Commune de Lamballe-Armor
Elaboration du Plan Local d'Urbanisme

Mémoire en réponse de l'avis délibéré de la
MRAe

Décembre 2024

Localisation des systèmes d'assainissement de Lamballe-Armor

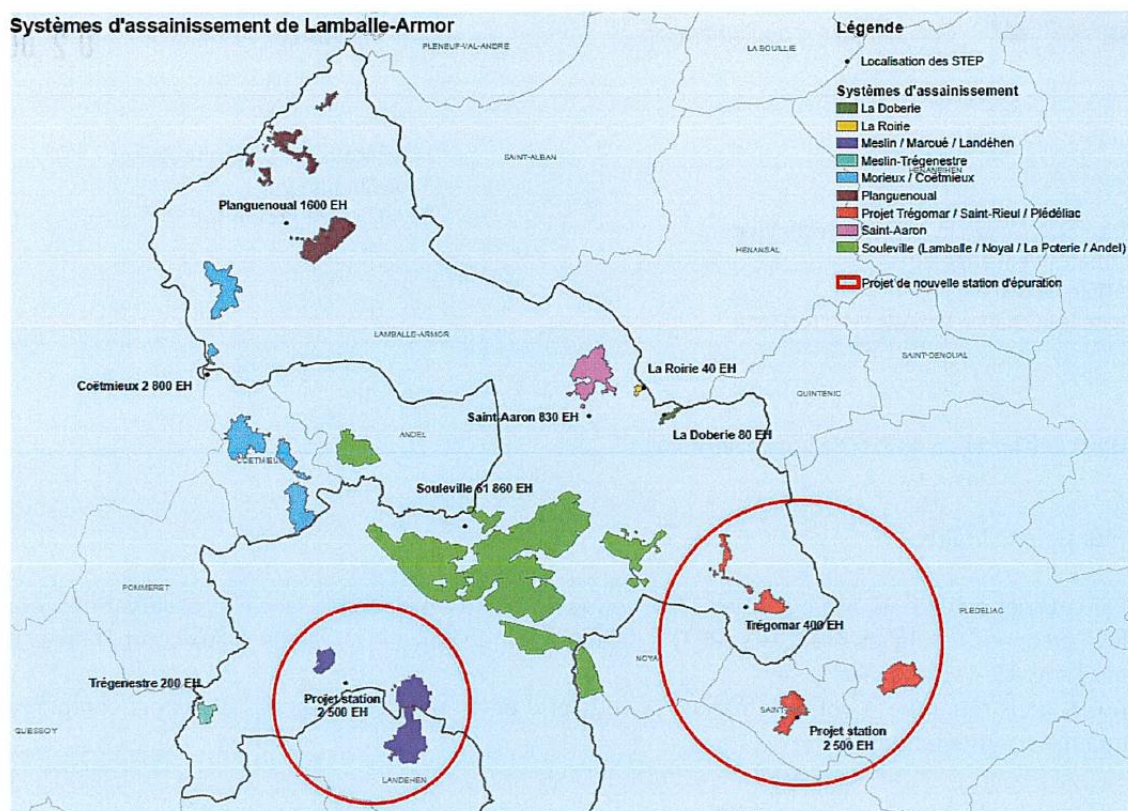
Ainsi, le travail d'analyse des systèmes d'épuration et l'évaluation de leurs incidences n'ont pas été menés, ce qui constitue un défaut majeur du projet de PLU.

L'Ae recommande de suspendre tous les secteurs soumis à OAP prévus par le projet qui sont raccordés aux systèmes d'épuration non conformes, dans l'attente de la démonstration d'une réelle compatibilité entre le développement de l'urbanisation et les milieux récepteurs des systèmes d'assainissement.

Le service assainissement collectif dessert 8 500 usagers sur la commune de Lamballe Armor. Un ensemble de 140 km de canalisations permettent la collecte des eaux usées et leur transfert vers les 11 stations d'épuration qui traitent les effluents de la commune de Lamballe Armor.

L'analyse des OAP permet de préciser les charges supplémentaires maximales susceptibles d'être traitées par les différentes stations :

En conclusion, les OAP sont compatibles avec les capacités des stations d'épuration existantes ou futures. Il appartient donc à Lamballe-Armor d'adapter son échancier d'ouverture à l'urbanisation afin de prendre en compte les calendriers de travaux détaillés ci-dessus.

Analyse du risque CVM

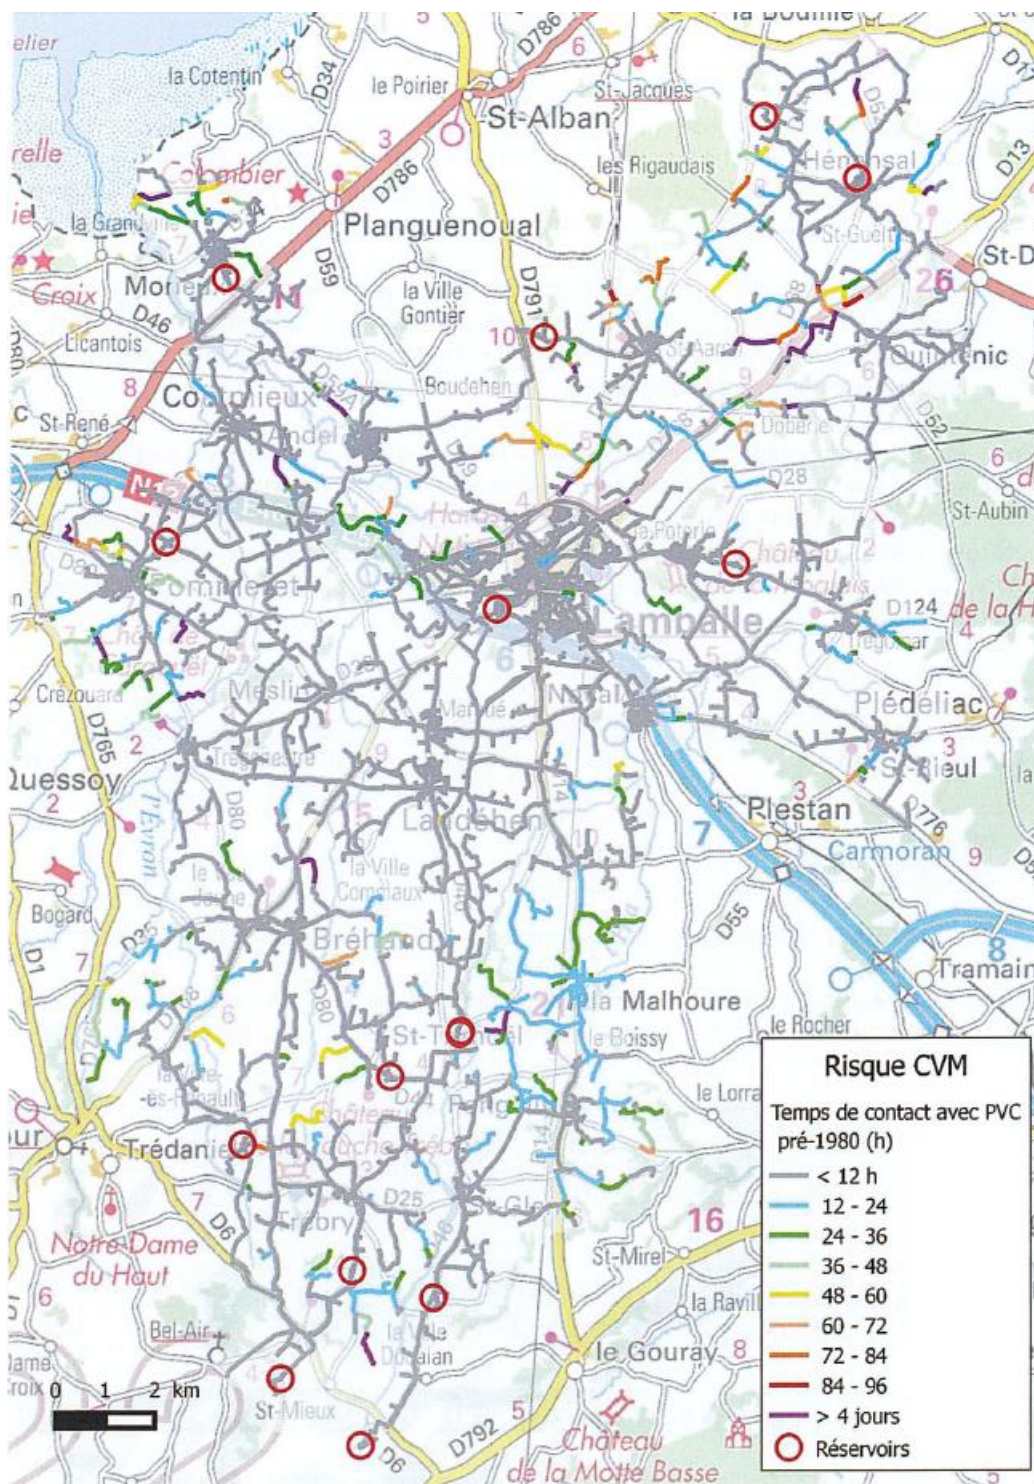
Le dossier ne chiffre pas, ni n'évalue, l'augmentation des besoins en eau potable du fait de la création de nouveaux logements, de nouveaux équipements et commerces ou encore d'entreprises. Il conviendra de remédier à ce manquement, en tenant aussi compte de la variabilité saisonnière sur les secteurs littoraux.

La démarche « éviter, réduire, compenser » (ERC) doit être construite par une mise en perspective de cette hausse avec l'évolution de la ressource en eau, en prenant notamment en compte les évolutions des besoins des territoires voisins et en intégrant les effets du changement climatique sur la ressource et sur les milieux aquatiques (années sèches plus fréquentes et d'intensité plus importante).

En 2016, l'ex-EPCI Lamballe Communauté a caractérisé les conduites à risque en utilisant un outil permettant d'établir les temps de séjour sélectif dans les portions de conduites à risque, ces temps de séjour étant alors reportés sur une carte du réseau de distribution (car l'eau voyageant, une eau contaminée peut migrer vers d'autres parties du réseau).

Les résultats mettent en évidence, sur Lamballe-Armor, plusieurs zones où le temps de contact de l'eau avec les conduites en PVC pré-1980 est supérieur à 48 heures. Le linéaire total de conduites à risque sur Lamballe-Armor est de 13 km environ.

Les moyens d'actions possibles sont les suivants lorsqu'il s'agit d'une contamination, au sein d'un réseau de distribution, résultant de vieilles conduites en PVC relarguant du CVM dans l'eau du réseau de distribution :
